PRÉFET DE LA REGION D'ILE-DE-FRANCE

### **Avis de l'autorité environnementale sur le projet de la société PROLOGIS LXXXIII**

Le présent avis porte sur le projet de construction d'un entrepôt logistique sur la commune de Marly-la-ville dans le département du Val d'Oise. Il intervient dans le cadre de la procédure d'autorisation au titre des installations classées pour la protection de l'environnement. La contribution de l'Agence Régionale Santé par courrier du 18 février 2015 a été prise en compte dans le présent avis.

Représentation des cellules du bâtiment

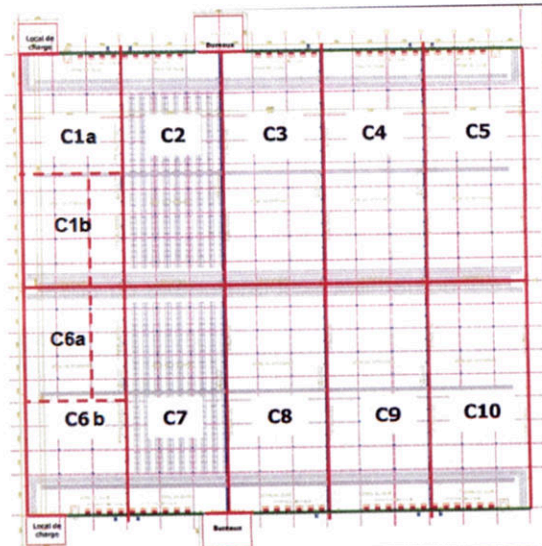
Les cellules C6a et C1b sont susceptibles de stocker :

Selon les besoins d'exploitation, le dossier indique également que les cellules C6a et C1b peuvent être divisées en 2 sous-cellules dont l'une sera destinée à stocker des produits de type aérosols contenant un gaz propulseur inflammable tels que des mousses à raser, des désodorisants, des insecticides, des laques, des déodorants, des peintures (relevant de la rubrique 4320 ou 4321).

Les garanties présentées dans l'étude sont cependant imprécises et ne sont présentées que dans le cas de la présence de plusieurs locataires.

Or, une limitation des quantités maximales de produits stockés s'avère également nécessaire dans le cas d'un seul locataire pour ne pas autoriser le stockage simultané de l'ensemble des produits listés dans le tableau de classement selon les quantités maximales qui y sont indiquées afin de garantir le statut non Seveso de l'établissement. Une gestion des stocks en temps réel pour limiter les quantités de stockage de produits sous les seuils SEVESO, telle que suggérée dans l'étude, ne présente pas les garanties suffisantes pour exempter l'établissement d'un statut SEVESO.

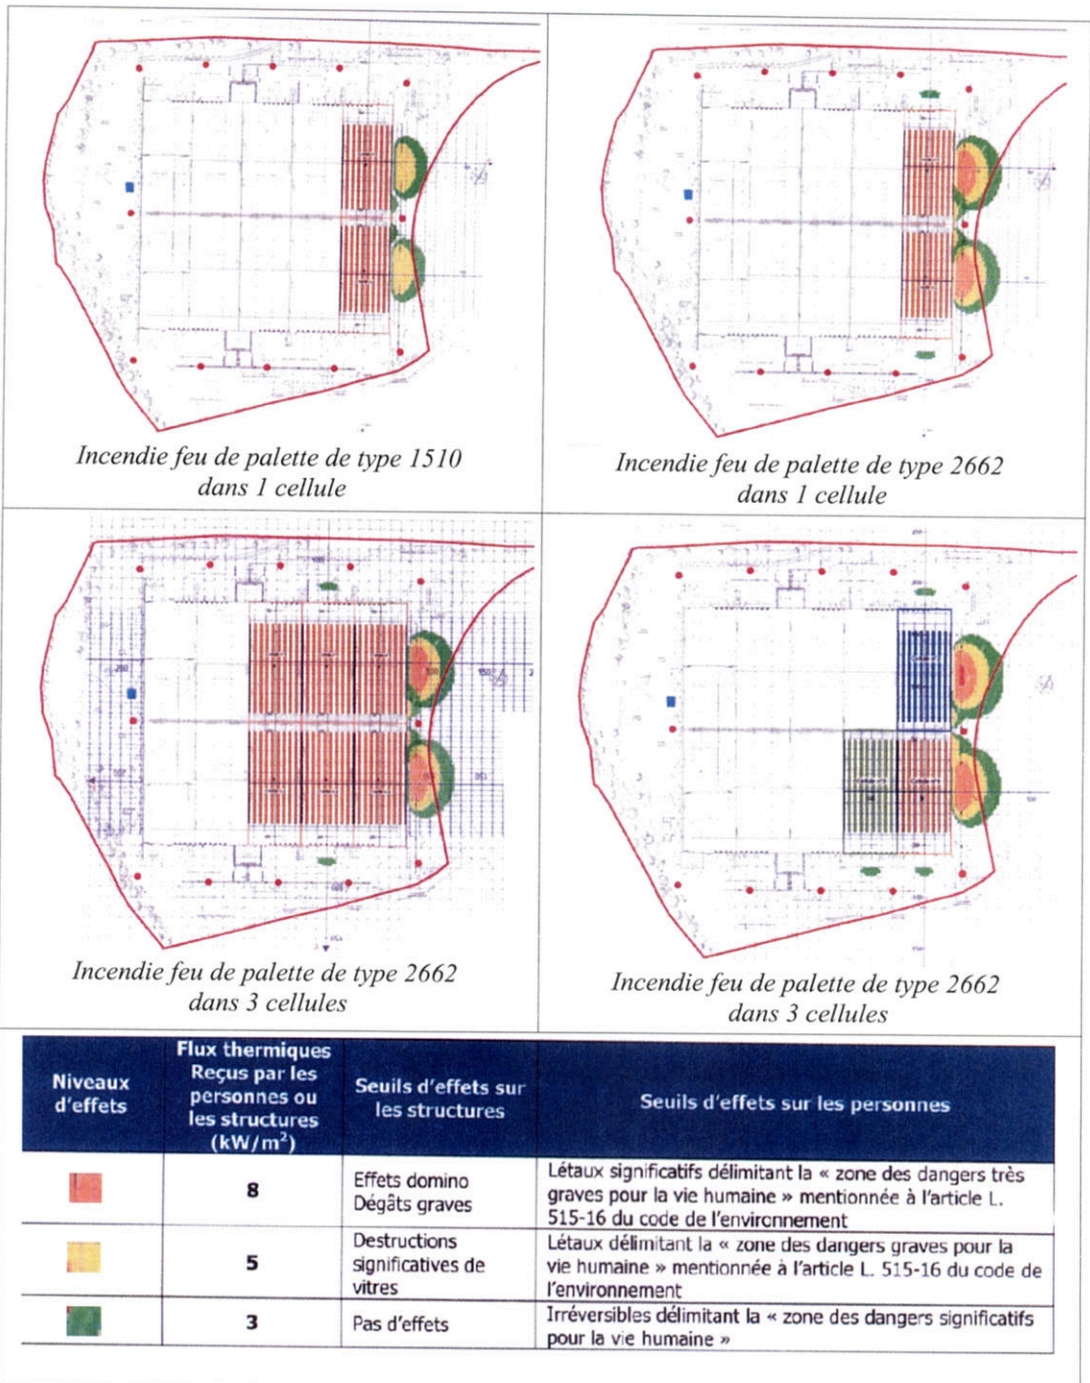
- sans prise en compte d'écrans thermiques, les scénarios d'incendie des cellules de la partie « est » conduisent à un dépassement des flux thermiques de 3 kW/m<sup>2</sup> et de 5 kW/m<sup>2</sup> correspondant respectivement aux effets irréversibles et aux premiers effets létaux ainsi qu'à un dépassement des flux thermiques de 8 kW/m<sup>2</sup> correspondant aux effets létaux significatifs et au seuil des effets dominos dans le cas des scénarios de propagation d'incendie à 3 cellules.

Pour les scénarios d'incendie au sein des cellules de la partie « ouest », seuls ceux correspondant à la propagation d'un incendie au sein des 2 cellules de liquides inflammables et d'une cellule de combustibles solides dans lesquels sont entreposés des produits relevant de la rubrique 1510 ou 2662 génèrent des effets thermiques de 3 kW/m<sup>2</sup> au-delà des limites du site sur une distance d'environ 20 m au maximum.

Toutefois, malgré la prise en compte d'écrans thermiques au niveau des pignons est et ouest du bâtiment, tous les scénarios d'incendie des cellules situées en partie « est » du bâtiment conduisent à un dépassement des flux thermiques de 3 kW/m<sup>2</sup> à l'extérieur du site. Parmi ces scénarios, seuls les scénarios d'incendie étudiés en prenant en compte un stockage de matières plastiques relevant de la rubrique 2662 au sein de la cellule 10 sont susceptibles également de générer un dépassement des flux thermiques de 5 kW/m<sup>2</sup> au-delà des limites de propriété constituant alors les scénarios majorants.

La zone impactée à l'est par ces flux thermiques est une voie communale, la rue Jean Jaurès et l'espace compris entre cette route et la limite de propriété (trottoir et ancienne voie ferrée). La gravité des effets des scénarios d'incendie a été évaluée dans l'étude en prenant en compte :
